WILLI STUDER, REGENSDORF - ZUERICH, Switzerland

REVOX F 36 / G 36

CIRCUIT MODIFICATION on the Channel Selector Switch S2 to improve Crosstalk rejection when utilizing the built-in monitor amplifier on Stereo Tape Recorders :

Fig. 2. Kanalwahlschalter S2

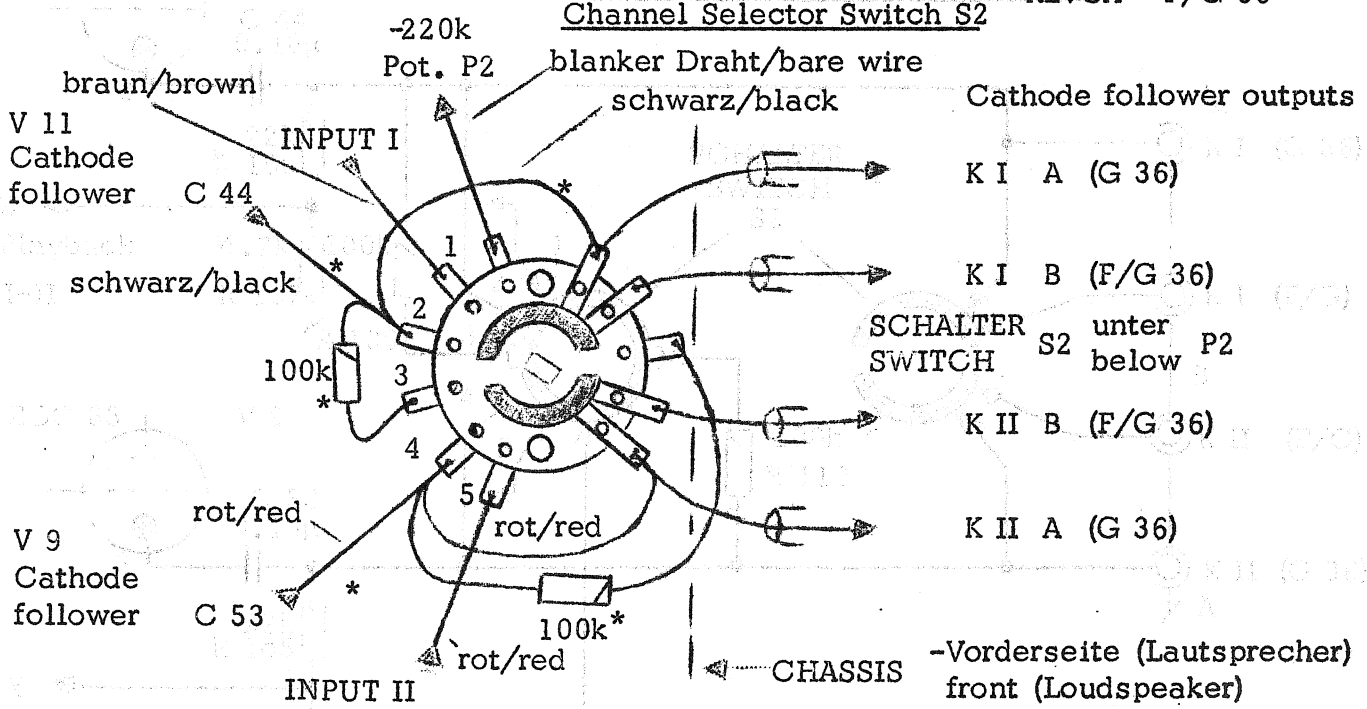
1. Remove recorder from carrying case
2. Take off loudspeaker panel
3. Undo mounting nuts of the switch S2 on the amplifier chassis
4. Carefully pull out the switch-pot. combination S2 / P2 from the amplifier chassis. Do not damage the wiring of associated circuits
5. Re-wire the connections on S2 as shown in Fig. 2
6. Re-install in reversed order

*Von der Schaltungsänderung betroffene Verbindungen und Widerstände:

*Circuit connections affected by this modification.
